**Avis en date du 26 octobre 2018
de la Mission régionale d'autorité environnementale d'Île-de-France
sur le projet de construction d'un ensemble immobilier
sis rue du Général Roguet à Clichy-la-Garenne (Hauts-de-Seine)**

Résumé de l'avis

Proposition d'aménagement de l'accès au projet (EI p.165)

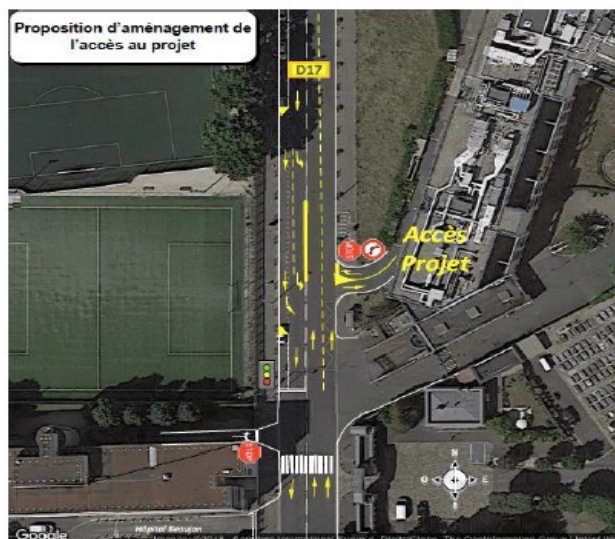
L'étude de trafic prévoit des propositions d'aménagement de la voirie, en particulier la rue du Général Roguet, pour faciliter l'accès au parking du projet, notamment la création d'une voie de stockage sur cette rue dans le sens nord-sud (El p.165).

La MRAe recommande de préciser, outre les mesures prises pour limiter l'impact des pollutions atmosphériques et des nuisances sonores sur les utilisateurs du projet, les modalités de leur suivi. Elle recommande également d'étudier les possibilités d'un positionnement différent des immeubles, et de travailler sur les ouvertures des façades extérieures et intérieures au site de façon à limiter les nuisances.

Cartographie des niveaux sonores prévisionnels en période de jour (à gauche) et de nuit (à droite) (EI p.165)

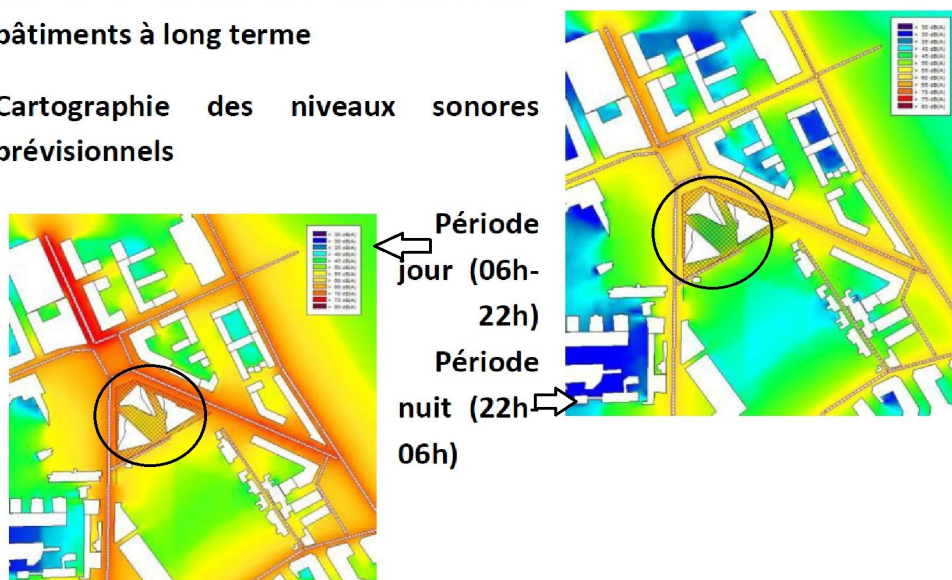
Le projet prévoit le renforcement de l'isolement des façades, préconisé dans l'étude acoustique, pour les façades impactées par le bruit de la rue du Général Roguet et de la future avenue de la Liberté, dont le bruit est impactant à une distance de 100 mètres (catégorie 3 du plan de prévention d'exposition au bruit). L'étude d'impact mentionne que des campagnes de mesures du bruit sont prévues pendant la phase d'exploitation, sans en préciser les modalités.
